PARECER TÉCNICO FINAL DA COMISSÃO DE AVALIAÇÃO

EXPLORAÇÃO AVÍCOLA MICHEL PAIVA

MICHEL PAIVA UNIPESSOAL, LDA

Junho de 2026

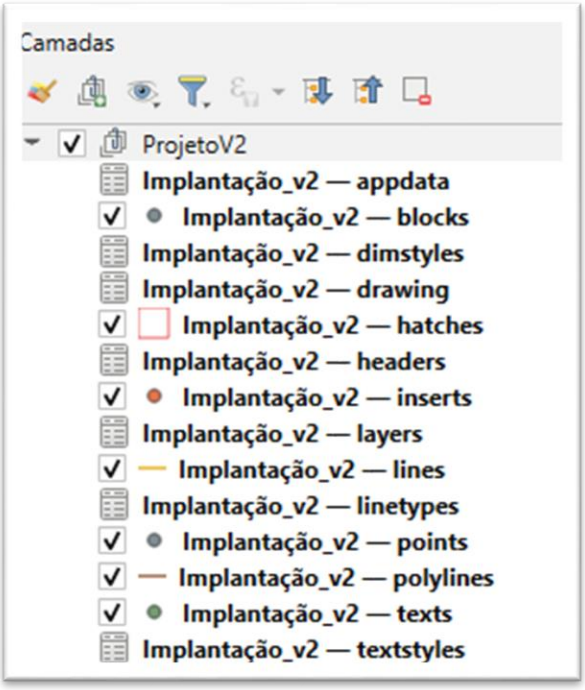
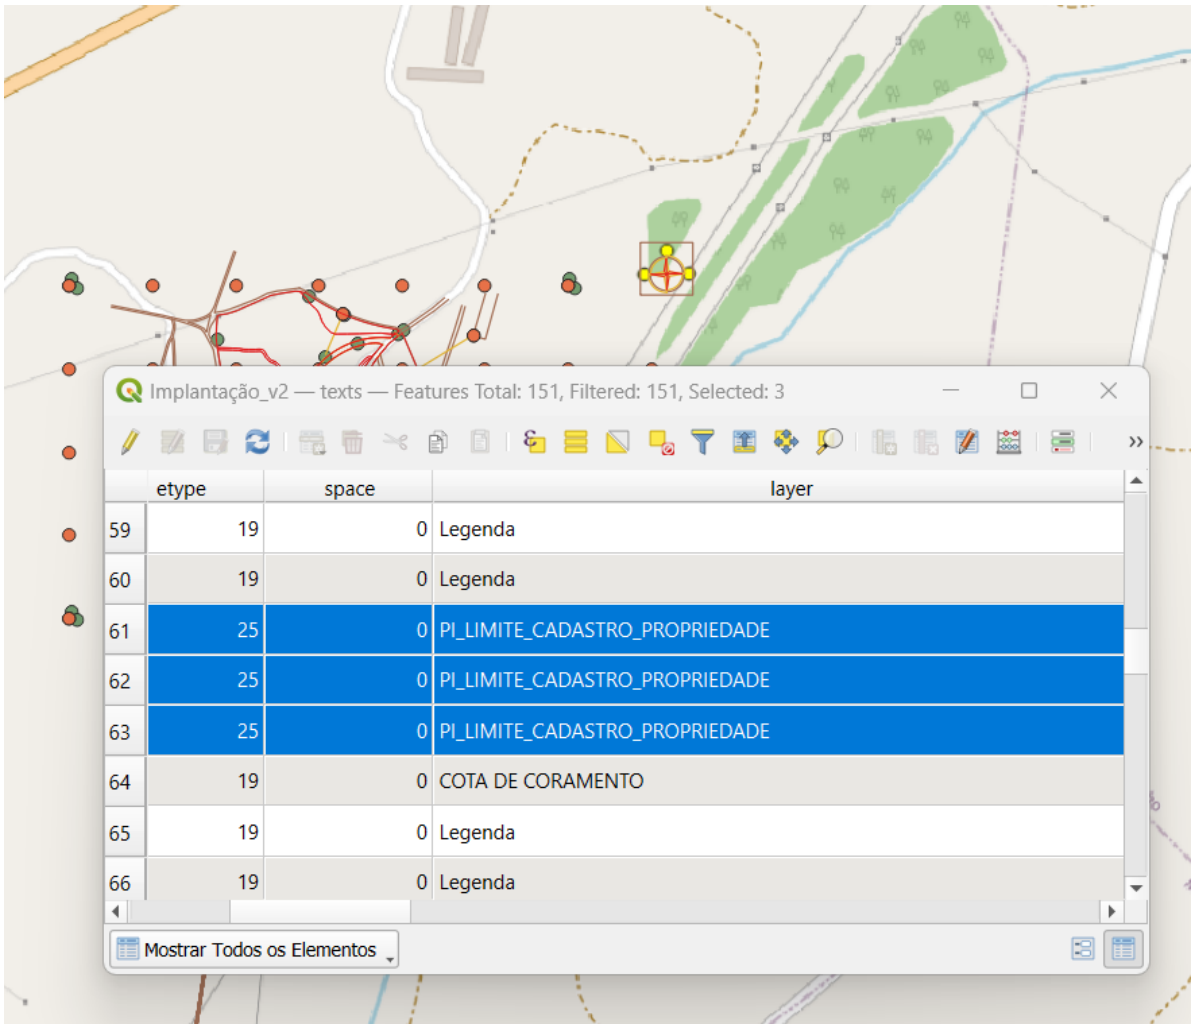
O ficheiro "Implantacao_v2.pdf" apresenta alguns dos mapas sem legenda. Os que apresentam legenda, não correspondem à informação geográfica solicitada.

Ao abrir o ficheiro "Implantacao_v2.gpkg" constata-se que este é uma exportação direta do programa AUTOCAD (um programa com finalidade diferente de um SIG), onde são apresentadas as seguintes camadas:

- Na tabela de atributos consta informação que não se consegue compreender nem relacionar com o projeto. A título de exemplo, veja-se na imagem abaixo a referência "GRAF-CRUZES" cujo atributo não se entende, o mesmo sucedendo às restantes referências constantes da coluna *layer* da figura abaixo;

- Há camadas que deveriam corresponder realmente a dados geográficos e que se apresentam como dados relacionados com elementos gráficos do projeto. A título de exemplo o que se verifica na imagem abaixo, em que a camada corresponde a "Pl_LIMITE_CADASTRO_PROPRIEDADE" e na realidade a seleção é um elemento gráfico no mapa (pontos amarelos no mapa).

- Na camada “Implantação_v2-hatches” é visível em forma de polígono os seguintes atributos: “NIVEL 2-PROPOSTA-ZONAS-VERDE-TRAMA”, “NIVEL 2-PROPOSTA-ZONAS-NÃO-IMPERMEABILIZADAS-TRAMA”, “NIVEL 2-PROPOSTA-ZONAS-IMPERMEABILIZADAS”, “NIVEL 2-PROPOSTA-AREA-IMPLANTACAO-TRAMA”, “NIVEL 2-PROPOSTA-AREA-IMPLANTACAO”, “LC-PUNTOS” e “0”. Destas só a “NIVEL 2-PROPOSTA-ZONAS-IMPERMEABILIZADAS” tinha sido solicitada no pedido de elementos. Faltando ainda (sob a forma de polígonos) os contemplados nas alíneas a), b), c), n), o), p), u)(parcialmente), x) e z).

Na camada “Implantação_v2-polylines” é visível em forma de linhas os seguintes atributos: “tramas”, “TALUDE”, “SUP-talude-PEINES”, “sala de Tratamento de Água”, “rede de esgotos”, “portas”, “pilares”, “peças sanitárias”, “Pavilhão existente”, “NIVEL 3-LEGENDA”, “NIVEL 2-PROPOSTA-ZONAS-NAO-IMPERMEABILIZADAS-TRAMA”, “NIVEL 2-PROPOSTA-ZONAS-IMPERMEABILIZADAS”, “NIVEL 2-PROPOSTA-AREA-IMPLANTACAO”, “NIVEL 1-EXISTENTE-LIMITE-TERRENO”, “Muros”, “LEG_GRELHA”, “H01_CURSO_DE_AGUA”, “GR_BORDO_INT”, “Futuro Parque de Estacionamento”, “Futura Implantação dos Silos Pav 1”, “Furo 1”, “finas”, “EDIF_PERMANENTE”, “Deposito 1”, “D04_VIA_APOIO”, “COTA DE CORAMENTO”, “Charca”, “Caldeira 2”, “Caldeira 1”, “Bacia de Dissipação”, “Armazenamento Temporario de Residuos (cinzas)”, “Armazenamento Temporario de Residuos”, “Área de Fotovoltaicos PAV 2”, “Área de Fotovoltaicos PAV 1” e “0”, sendo que alguns deles não correspondem a informação geográfica do projeto. Tal como referido acima, falta o envio de informação geográfica referente às alíneas d), e), f), g), h), i), j), k), l) e m).

"Vide Anexo "Implantacao_v2.gpkg" e Implantacao_v2.pdf
